Objet : déposition à l'enquête publique « Centrale photovoltaïque au sol à Cersay, commune de Val-en-Vignes ».

Étude d'impact sur l'environnement / Projet de centrale photovoltaïque au sol de Cersay (79)

Carte 75 : Extrait de la carte d'EMEBERIZA permettant de visualiser le déplacement du fossé nord (source : EMBERIZA)

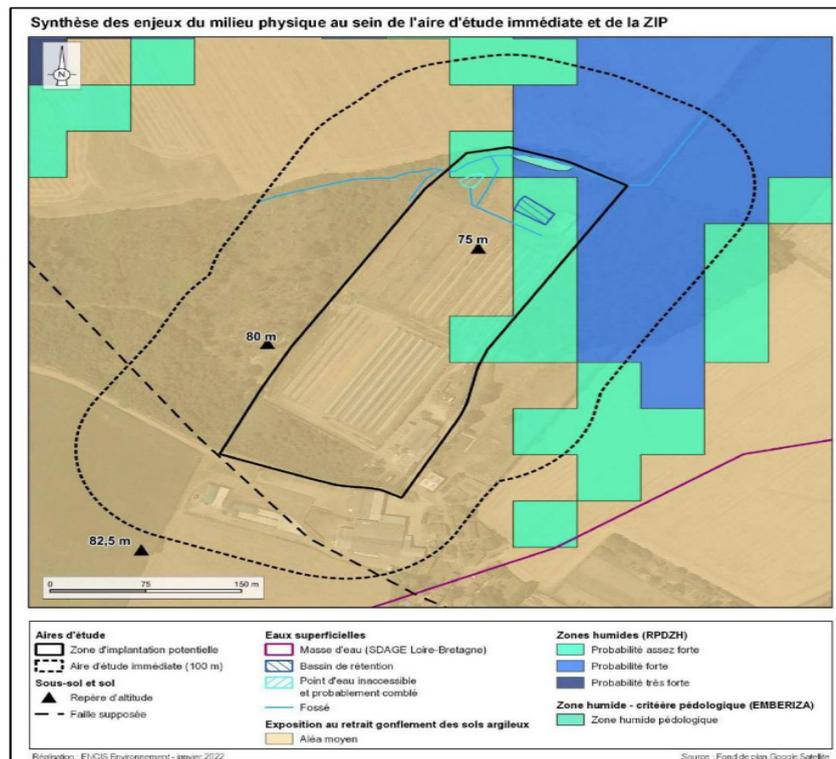
Concernant les zones humides : les cartes 19, 20, 63 et 75 incluses aux dossiers EIE montrent clairement que la petite zone humide existante, clairement répertoriée et cartographiée sera mise à mal par le projet. Sa petite dimension de 374m² n'en est pas moins intéressante dans un espace entre 2 boisements et dans un secteur agricole qui a déjà perdu beaucoup en ce domaine compte-tenu des remembrements de parcelles très marqués dans ce secteur avec des linéaires de haies disparus ou quelques haies résiduelles.

- La disparition du fossé traversant cette zone aggravera inmanquablement la fragilité de la zone humide. L'intermittence de ce fossé n'est pas un motif de sa disparition.
- Par ailleurs le projet d'établir un nouveau fossé à l'extérieur de la voie légère de service, voie qui séparera le fossé de la zone humide existante ne résoudra pas le problème créé. La carte 75 est très claire. La zone humide sera moins alimentée en ne recevant plus les eaux provenant du boisement qui sont les plus intéressantes car les plus durables dans le temps.

- Il convient de préserver entièrement cette zone humide de 374 mètres carrés ce qui aura un impact résiduel sur la productivité du site.
- Il convient d'éviter de construire un nouveau fossé.
- De maintenir l'existence des fossés existants alimentant la zone humide.
- De ne pas planter de pieux susceptibles de drainer vers le sous-sol la zone humide sur cet espace de zone humide. En effet l'argument selon lequel les pieux enfoncés à 1,50 mètre combleront les trous de perçage évitant ce phénomène ne tient pas.
- Maintenir une petite zone humide sera globalement favorable à la biodiversité de ce secteur de la commune de Val-en-Vignes.
